# VYSVĚTLENÍ ZADÁVACÍ DOKUMENTACE Č. 2

Název veřejné zakázky:	<b>Přístavba MŠ Lhotky</b>
Identifikační údaje o zadavateli	
Název:	Město Velké Meziříčí
Sídlo:	Radnická 29/1, 594 13 Velké Meziříčí
IČO:	002 95 671
Veřejná zakázka podle předmětu:	Veřejná zakázka na stavební práce
Forma zadávacího řízení:	Zjednodušené podlimitní řízení

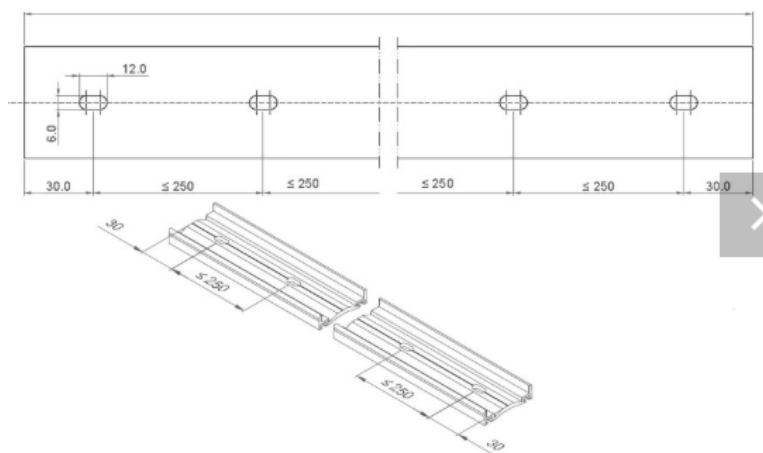
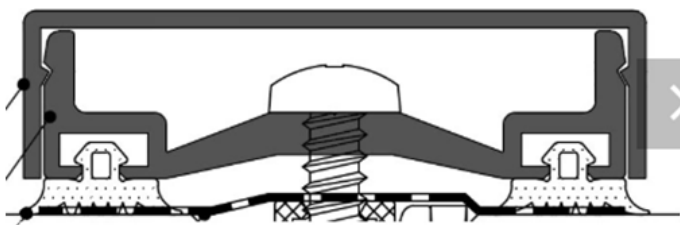
Objekt Přístavba jídelny, Oddíl 767:Konstrukce zámečnické

767OS3	Osazení a dodávka bezpečnostní sklo do rámu OS3, dle výpisu prvků další	soubor	1,000
767OS4	Osazení a dodávka bezpečnostní sklo do rámu OS4, dle výpisu prvků další	soubor	1,000
767OS5	Osazení a dodávka bezpečnostní sklo do rámu OS5, dle výpisu prvků další	soubor	1,000
767OS6	Osazení a dodávka bezpečnostní sklo do rámu OS6, dle výpisu prvků další	soubor	1,000
767OS7	Osazení a dodávka bezpečnostní sklo do rámu OS7, dle výpisu prvků další	soubor	1,000

Prosíme o bližší informace ohledně rámu, není nijak specifikovaný. Dále poprosím o bližší rozkreslení a upevnění ke kci.

## ODPOVĚĎ 12

Na nosnou konstrukci (realizovaná ve spádu) bude instalovaná pěnová lepicí páska (tl.: 3mm), dále hliníkový přitlačný profil včetně krycí lišty. Kotvení profilu (dle kratšího rozpětí), dle výrobce, předvrtané otvory, po cca 250 mm. Kraje pozice kotvicích profilů opatřit boční krycí lištou. Uložení skleněné konstrukce na nosnou konstrukci min.:2,5mm.

Na skleněnou konstrukci, v nejnižším bodě, instalovat „okapničku“ - nerezový pásek 20x20, délky 1,06m.

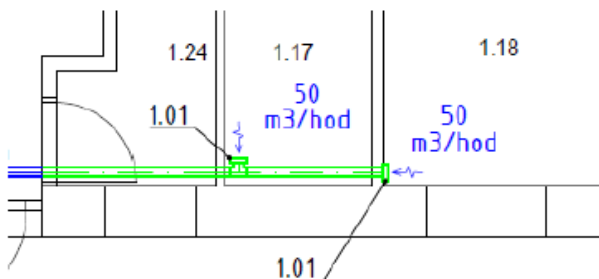
## E. Uw a Uf

Upozorňujeme, že uvedené parametry Uw a Uf jsou nastaveny jako pro pasivní dům, což není předmětem PD, a navyšuje celkovou cenu.

Žádáme Zadavatele o revizi parametrů výplní otvorů.

E) Okna v „novostavbě“ jídelny byly navrženy na základě možnosti využití dotace pro snížení energetické náročnosti budovy, kde v současnosti je obvyklý požadavek max 0,6násobek normové hodnoty, tj.  $0,6 \cdot 1,5 = 0,9 \text{ W/mK}$ .

Současně je celý návrh stavebních úprav a přístavby z hlediska úspor energie pro využití dotace, kde objekt je navržen ve třídě "B", což je standard pro dotaci.

Poznámka: návrh oken je na stejné technické úrovni jako návrh zateplení, viz příloha str.6, např. okna jídelny tvoří 57% dosažené úrovně referenční budovy, zateplená fasáda tvoří 48% úrovně, zateplený strop 53%.

Tedy max Uw je 0,85 W/mK.

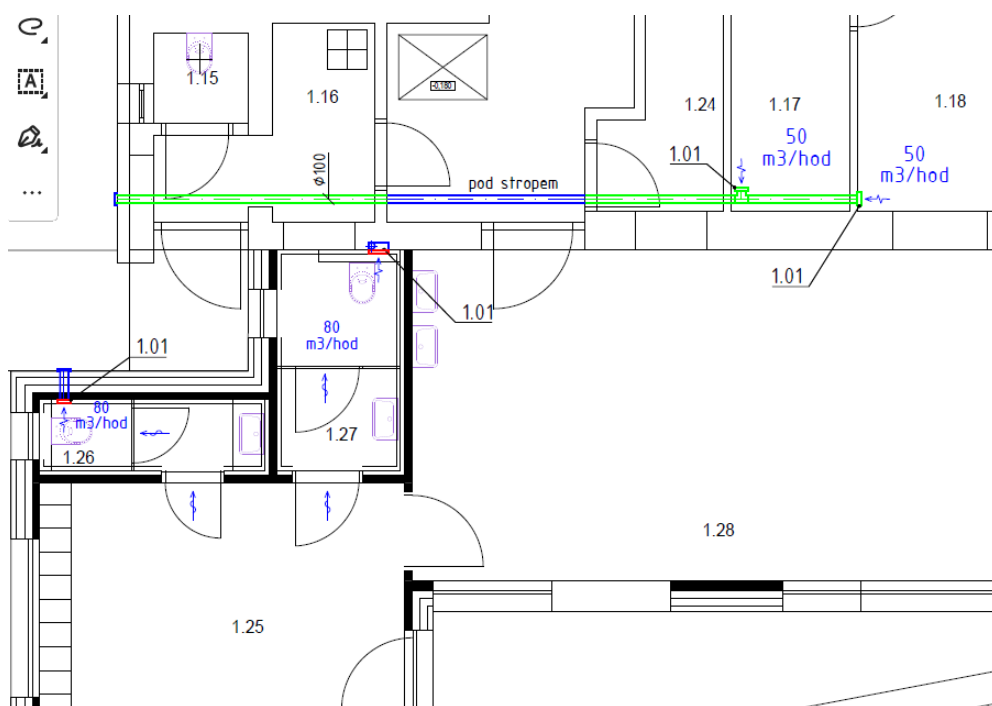
## DOTAZ 14

Objekt Přístavba jídelna, Oddíl 728 : Vzduchotechnika

*Položky: Ventilátor radiální min. 80m<sup>3</sup>/h a Montáž ventilátoru radiálního nízkotlakého nástěnného do d 100 mm*

V soupisu prací a dodávek je uveden jeden ventilátor, ale v PD jsou zakresleny dva. Co je tedy správně?

- 1.01 RADIÁLNÍ VENTILÁTOR NÁSTĚNNÝ  
ZABUDOVATELNÝ DO STĚNY,  
odvod vzduchu nad střechu, zakončeno větrací hlavicí  
DN100, tichý s doběhem, spuštění tlačítkem  
( V<sub>min</sub>=80m<sup>3</sup>/h, 230V, IP44 )

V projektu jsou navrženy 4 ventilátory.

S tím, že 2 jsou již realizovány, označeno zeleně ve výkresové dokumentaci. Je nutné tedy zrealizovat 2, jeden s vyústěním nad střechu s větrací hlavicí (místnost 1.27) a jeden přímo přes zeď (místnost 1.26). Projektant VZT pravděpodobně spojil položku ventilátoru z místnosti 1.27 a větrací hlavicí nad střechu.
